# 福田A6座椅12月订单应对方案 第二批

座椅开发部

2023年12月12日

## 4. 副驾座椅更改方案-3线束布置方案

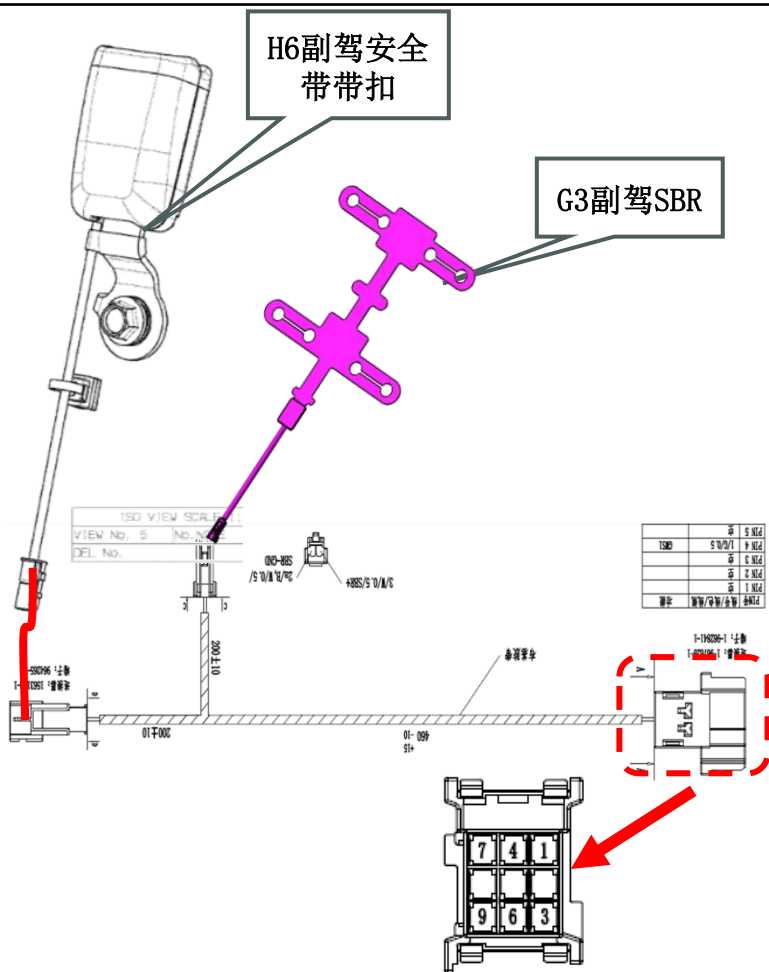
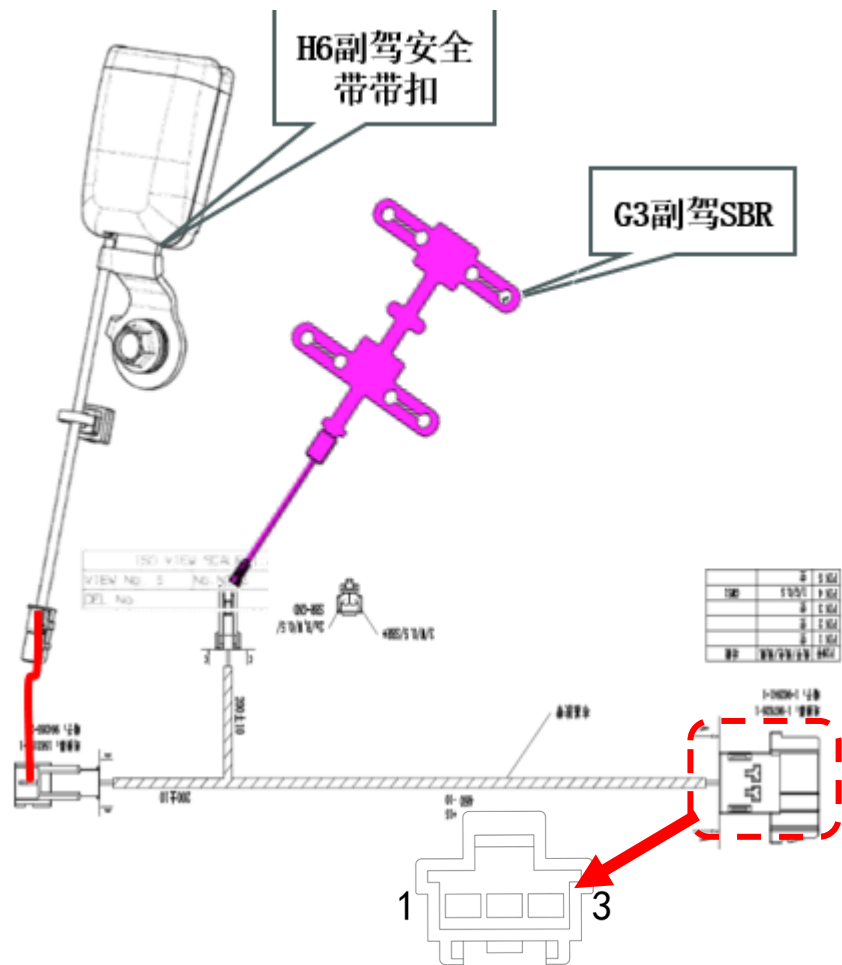
1. 副驾安全带和SBR为并联关系
2. 安全带带扣+SBR并联通过9pin护套与车身连接  
副驾功能座椅SBR线束总成 BEC0010229

1. 副驾安全带和SBR为串联关系
2. 安全带带扣+SBR串联通过3pin护套与车身连接  
副驾安全带扣与SBR延长线束（第二批）（BEC0010282）
